Lfd Nr.	Bild	Ortsteil	Straße	Google	Bewertung / Fragestellung OA	Todo nach Rücksprache Tiefbau
1		Wissersheim	Kolpingstraße 21	https://maps.app.goo.gl/uGkbjDeMGLTqVnRi6	* Historische Situation. * Grund für Klötze nicht bekannt. * Radverkehr zugelassen, daher nach Poller-Erlass zu bewerten.	Lt. Amt 65 / BM solle Verkehrsbehörde beurteilen, welche Maßnahme/n zu treffen sind. Poller entfernen
2		Wissersheim	An den Sonnengärten 57	https://maps.app.goo.gl/ZcoVudGHB7xk2uJA9	* Keine Anordnung vorliegend. * Poller "eigentlich" nicht erforderlich, Fuß-Radweg eindeutig erkennbar. * Wenn Poller 'erwünscht', Antrag Anordnung erforderlich. Begründung???	Lt. Amt 65 / BM solle Verkehrsbehörde beurteilen, welche Maßnahme/n zu treffen sind. Poller entfernen
3		Pingsheim	Kompstraße 24a	https://maps.app.goo.gl/UbapfqcBNFYjd1zQ6	* Keine Anordnung vorliegend. * Rest-Gehwegbreite nicht gegeben. * Mehr Rückschnitt zum freihalten Gehweg erforderlich! (Grünbau) * Antrag Anordnung mit Begründung erforderlich?	Lt. Amt 65 / BM solle Verkehrsbehörde beurteilen, welche Maßnahme/n zu treffen sind. Poller entfernen

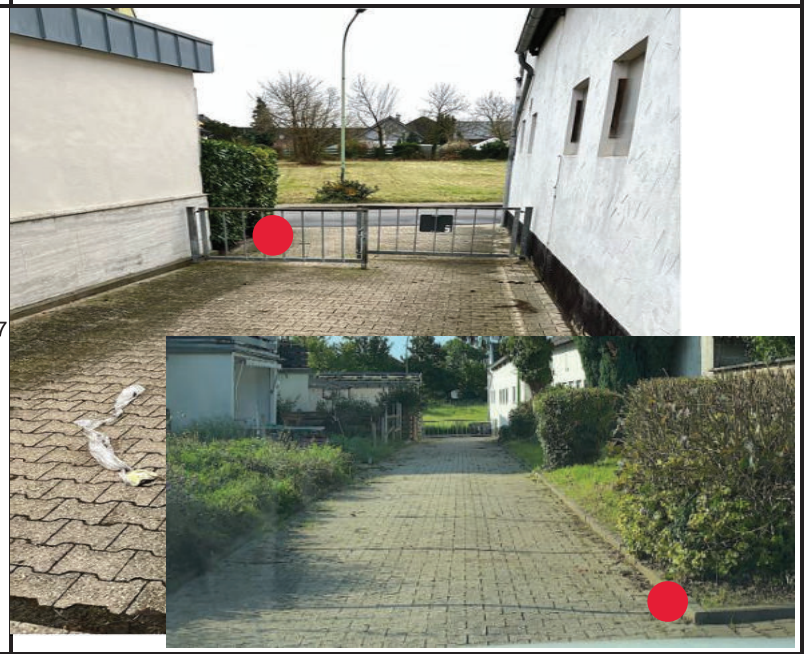
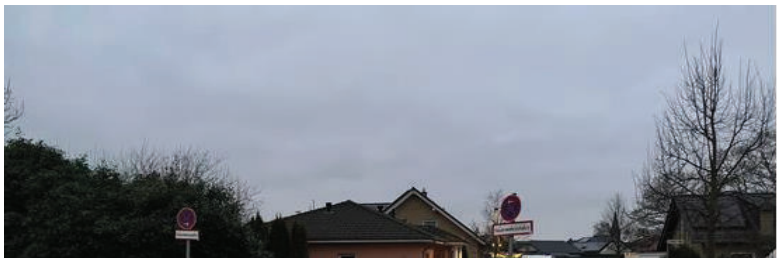
Lfd Nr.	Bild	Ortsteil	Straße	Google	Bewertung / Fragestellung OA	Todo nach Rücksprache Tiefbau
24		Nörvenich	Weg	XrcDk945akF8VYA	Von der anderen Seite (Kastanienweg) gemeinsamer Rad- und Fußweg.	anordnen, was richtig ist. Poller entfernen
25		Nörvenich	Georg-Wilde-Weg	https://maps.app.goo.gl/w2gc75Dbtp5sL7pC6	Vgl. Nr. 24. Weg Richtung Neffelbach zwischen Tennisplatz und Regenüberlaufbecken	Verkehrsbehörde solle beurteilen und anordnen, was richtig ist. verbleibt
26		Nörvenich	Kastanienweg	https://maps.app.goo.gl/2	* Einfahrt Netto * schwarzer Poller in Verkehrsfläche * Poller weißt diverse Anfahrspuren	Verkehrsbehörde solle beurteilen und

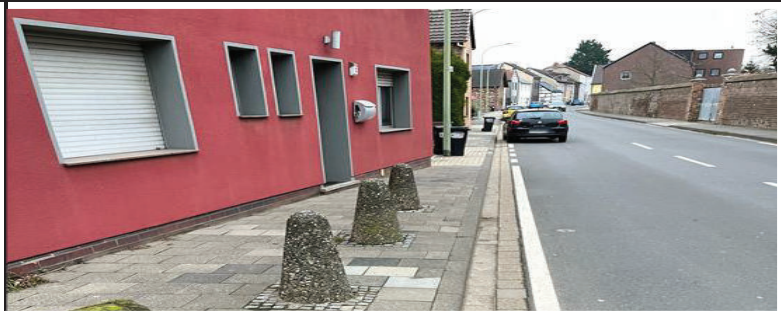
Lfd Nr.	Bild	Ortsteil	Straße	Google	Bewertung / Fragestellung OA	Todo nach Rücksprache Tiefbau
30		Nörvenich	Burgstraße	qDDZn8Mbd6zv4kp9	* Eingang Park keine Beschilderung * div. schwarze Poller (Anordnung BM Czech)	anordnen, was richtig ist. die beiden Poller unmittelbar an der Fahrbahn sind durch rotweiße Poller zu ersetzen und ein Abstand von mindestens 30cm zur Fahrbahn ist zu gewährleisten Die Poller neben dem Mülleimer am Eingang des Parks bleiben
31		Nörvenich	Burgstraße	https://maps.app.goo.gl/LCmjmBFc9p5MHNBA8	Schwarzer Poller? (BM)	Verkehrsbehörde solle beurteilen und anordnen, was richtig ist. kann bleiben
32		Nörvenich	Rathausstr. 2	https://maps.app.goo.gl/uz	* vor dem Rathaus * vor Behindertenparkplatz	Verkehrsbehörde solle beurteilen und
